呉港港湾脱炭素化推進計画（案）について

1 呉港港湾脱炭素化推進協議会での意見

図 2.4 呉港区における港湾緑地

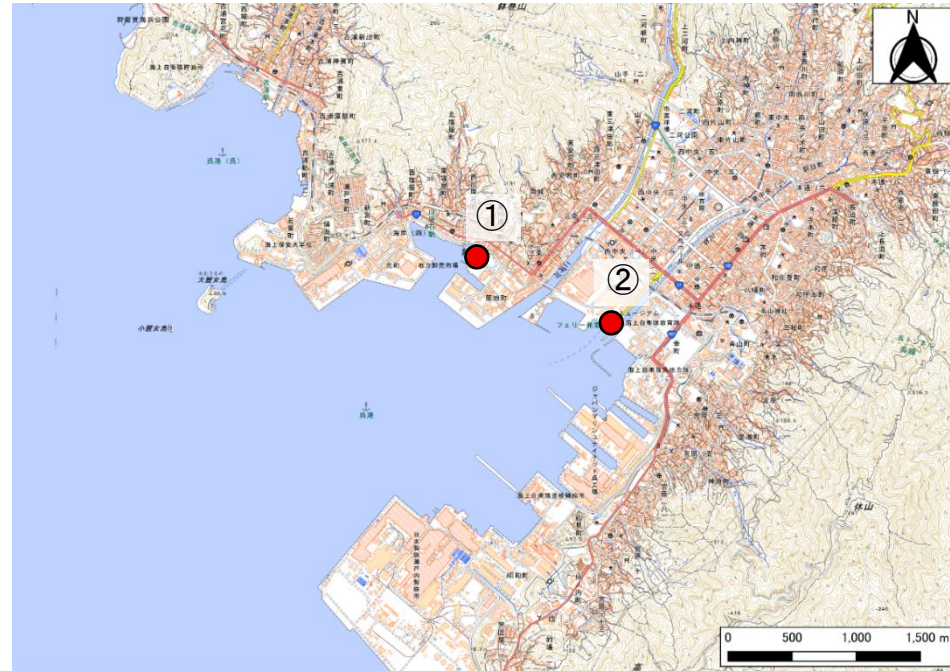
意見の要旨	修正内容																																																						
<p>モーダルシフトによる脱炭素化であれば、RORO船だけではなく、より幅広く考えるべきではないのか。</p>	<p>意見を踏まえ、修正を行います。</p> <p>【修正事項】 14ページ、16ページ、17ページ、32ページ（修正前：31ページ）及び36ページ（修正前：35ページ） （修正前）RORO船等 （修正後）内航定期船等</p>																																																						
<p>温室効果ガスの吸収量の推計において、呉港全体で標記されているが港区毎に記載した方が分かりやすいのでは。</p>	<p>意見を踏まえ、修正を行います。</p> <p>【修正事項】 26ページ「表2.7 各年度の吸収量の推計結果」の記載内容の修正 （修正前）</p> <p style="text-align: center;">表 2.7 各年度の吸収量の推計結果</p> <table border="1" style="width: 100%; border-collapse: collapse;"> <thead> <tr> <th rowspan="2">吸収源</th> <th colspan="2">吸収量 (t-CO₂/年)</th> </tr> <tr> <th>平成 25 (2013) 年度</th> <th>令和 4 (2022) 年度</th> </tr> </thead> <tbody> <tr> <td>港湾緑地</td> <td style="text-align: center;">83.0</td> <td style="text-align: center;">77.9</td> </tr> </tbody> </table> <p>（修正後）</p> <p style="text-align: center;">表 2.7 各年度の吸収量の推計結果</p> <table border="1" style="width: 100%; border-collapse: collapse;"> <thead> <tr> <th rowspan="2">番号 ※1</th> <th rowspan="2">対象地区</th> <th rowspan="2">対象緑地</th> <th colspan="2">平成 25 (2013) 年度</th> <th colspan="2">令和 4 (2022) 年度</th> </tr> <tr> <th>整備面積 (ha) ※2</th> <th>吸収量 (t-CO₂/年)</th> <th>整備面積 (ha) ※2</th> <th>吸収量 (t-CO₂/年)</th> </tr> </thead> <tbody> <tr> <td>①</td> <td>呉港区</td> <td>川原石緑地</td> <td style="text-align: center;">0.9</td> <td style="text-align: center;">7.7</td> <td style="text-align: center;">0.0</td> <td style="text-align: center;">0.0</td> </tr> <tr> <td>②</td> <td>呉港区</td> <td>宝町緑地</td> <td style="text-align: center;">0.4</td> <td style="text-align: center;">3.4</td> <td style="text-align: center;">0.3</td> <td style="text-align: center;">2.6</td> </tr> <tr> <td>③</td> <td>広港区</td> <td>阿賀マリノ緑地</td> <td style="text-align: center;">3.6</td> <td style="text-align: center;">30.8</td> <td style="text-align: center;">4.0</td> <td style="text-align: center;">34.2</td> </tr> <tr> <td>④</td> <td>広港区</td> <td>広多賀谷緑地</td> <td style="text-align: center;">4.8</td> <td style="text-align: center;">41.1</td> <td style="text-align: center;">4.8</td> <td style="text-align: center;">41.1</td> </tr> <tr> <td colspan="3" style="text-align: center;">合計</td> <td style="text-align: center;">9.7</td> <td style="text-align: center;">83.0</td> <td style="text-align: center;">9.1</td> <td style="text-align: center;">77.9</td> </tr> </tbody> </table> <p>※1 番号は図2.4～図2.5に対応する。 ※2 整備面積は、空中写真により駐車場やグラウンドなどの緑地以外の土地の面積を除外した。</p>	吸収源	吸収量 (t-CO ₂ /年)		平成 25 (2013) 年度	令和 4 (2022) 年度	港湾緑地	83.0	77.9	番号 ※1	対象地区	対象緑地	平成 25 (2013) 年度		令和 4 (2022) 年度		整備面積 (ha) ※2	吸収量 (t-CO ₂ /年)	整備面積 (ha) ※2	吸収量 (t-CO ₂ /年)	①	呉港区	川原石緑地	0.9	7.7	0.0	0.0	②	呉港区	宝町緑地	0.4	3.4	0.3	2.6	③	広港区	阿賀マリノ緑地	3.6	30.8	4.0	34.2	④	広港区	広多賀谷緑地	4.8	41.1	4.8	41.1	合計			9.7	83.0	9.1	77.9

「図2.4 呉港区における港湾緑地」及び「図2.5 広港区における港湾緑地」の位置図を挿入します。

【修正事項】

27ページ
